Autorità Idrica Toscana

OGGETTO: PAUR EX D.LGS. 152/2006 ART. 27-BIS E L.R. 10/2010 ART. 73-BIS, "PROGETTO DEL PARCO EOLICO DENOMINATO "BADIA DEL VENTO" DELLA POTENZA DI 29,4 MW COMPOSTA DA N.7 AEROGENERATORI ED OPERE DI CONNESSIONE UBICATI NEL COMUNE DI BADIA TEDALDA (AR). PROPONENTE: F.E.R.A SRL. CONTRIBUTO ISTRUTTORIO SU DOCUMENTAZIONE INTEGRATIVA

ALLEGATO_1 – ESTRATTO CARTOGRAFIA ZONE DI RISPETTO SORGENTI

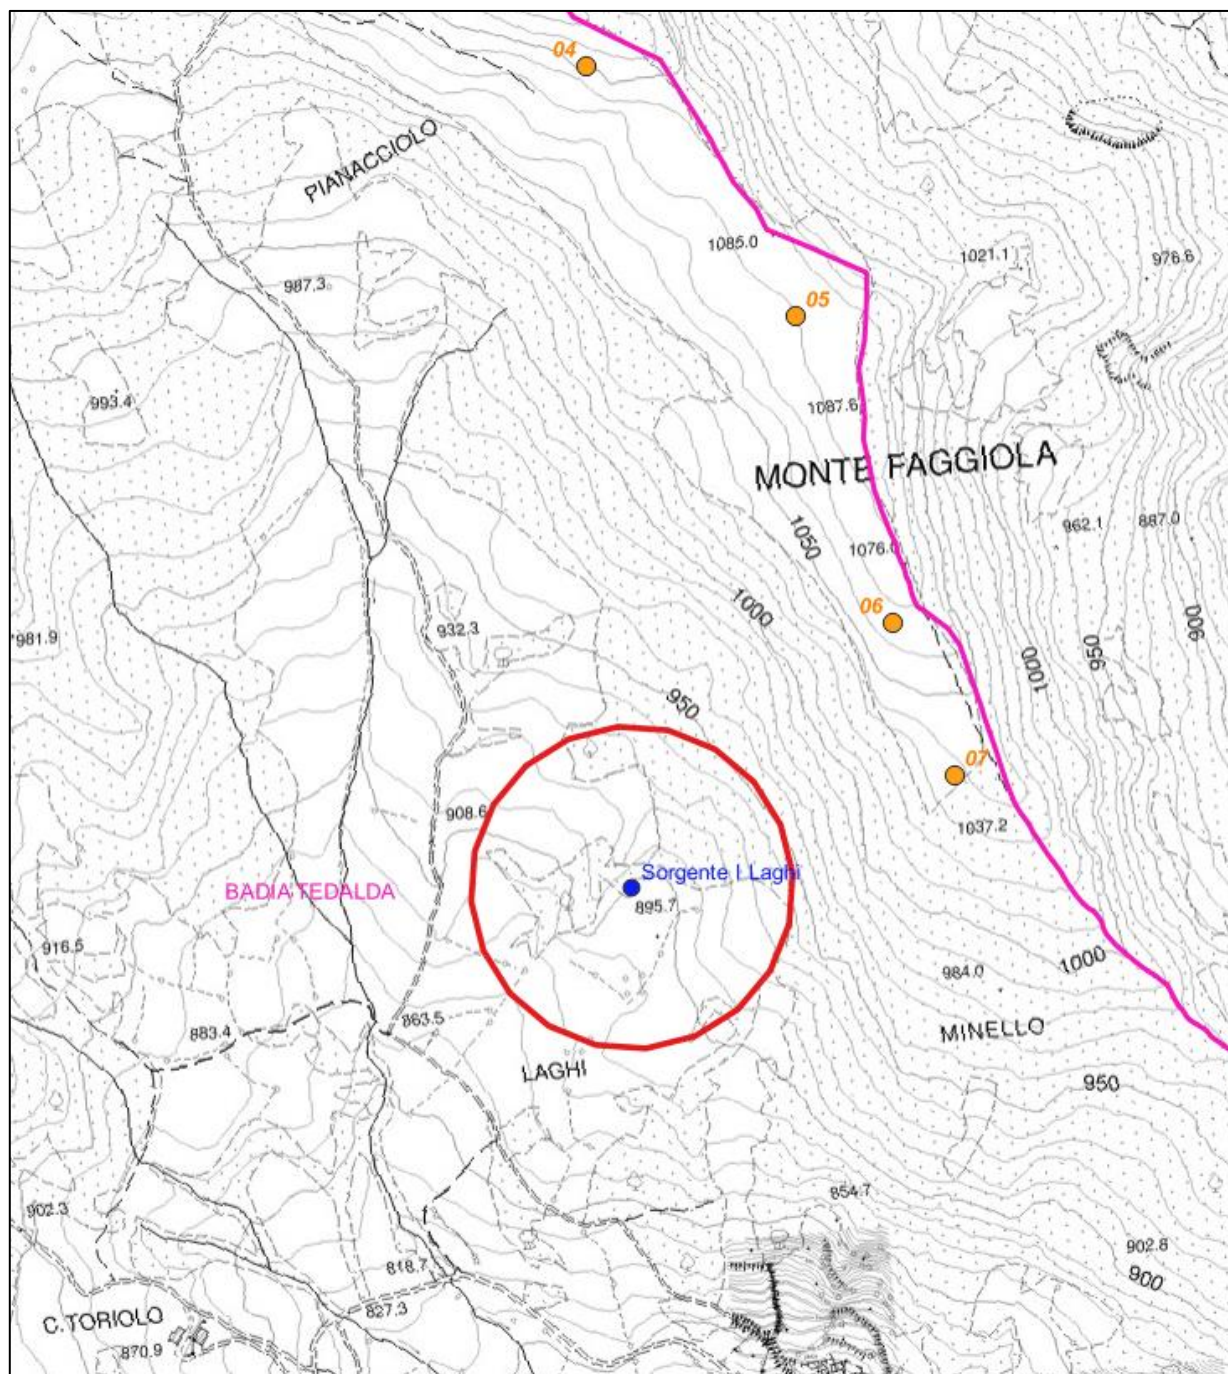
1. Gli interventi in progetto si ubicano esternamente alla "zone di rispetto" della suddetta sorgente, attualmente definita con il criterio geometrico dettato dal comma 4 dell'art.94 del D.Lgs 152/2006.

2. Tale attuale perimetrazione è in fase di revisione in base ai nuovi criteri dettati dalla DGRT 872/2020 e pertanto potrebbe subire variazioni nel suo perimetro, con la conseguente estensione degli obblighi dettati dal comma 5 dell'art.94 del D.Lgs 152/2006 all'area ivi ricadente.
